한국가스공사 상임감사위원 통 보

제 목 관리소 보강토 옹벽 추락방지 시설 설치 필요
소 관 부 서 ●지역본부 □부
조 치 부 서 ●지역본부 □부
내 용

[그림 1] 옹벽 대표단면 및 안전점검 사진

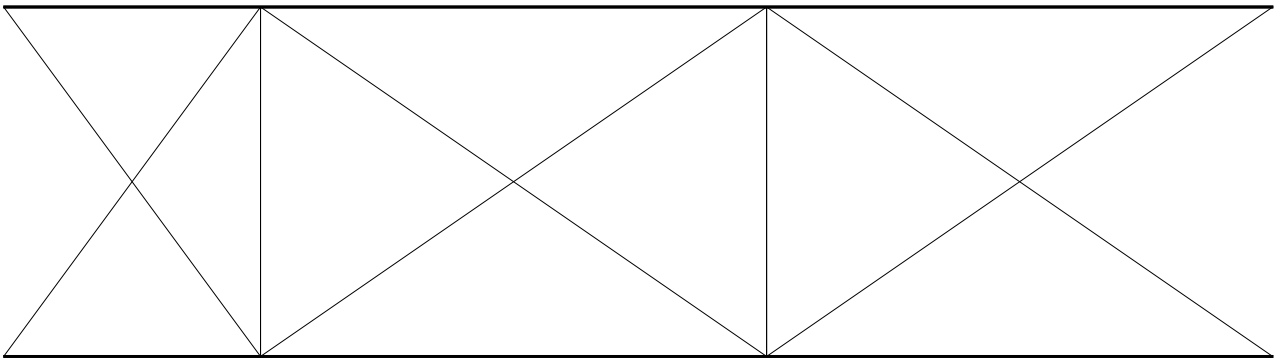
2022년부터 2025년 상반기까지 ☐☐관리소 보강토 옹벽 외부위탁 안전점검 용역을 살펴본 바, 보강토 옹벽상단에서 근로자 추락방지를 위한 안전난간, 안전대사용 등의 조치 없이 [그림 1]과 같이 GPS측량, 콘크리트 강도 시험, 외관조사 등의 점검이 이루어졌으며 보강토 옹벽은 지속적인 안전점검이 필요한 사항이므로 추락방지를 위한 조치로 안전사고를 예방할 필요가 있다.

☐☐관리소 보강토 옹벽 상부 근로자 추락방지를 위한 안전난간대, 안전대 부착 설비 등 적합한 시설을 설치하시기 바랍니다. (통보)
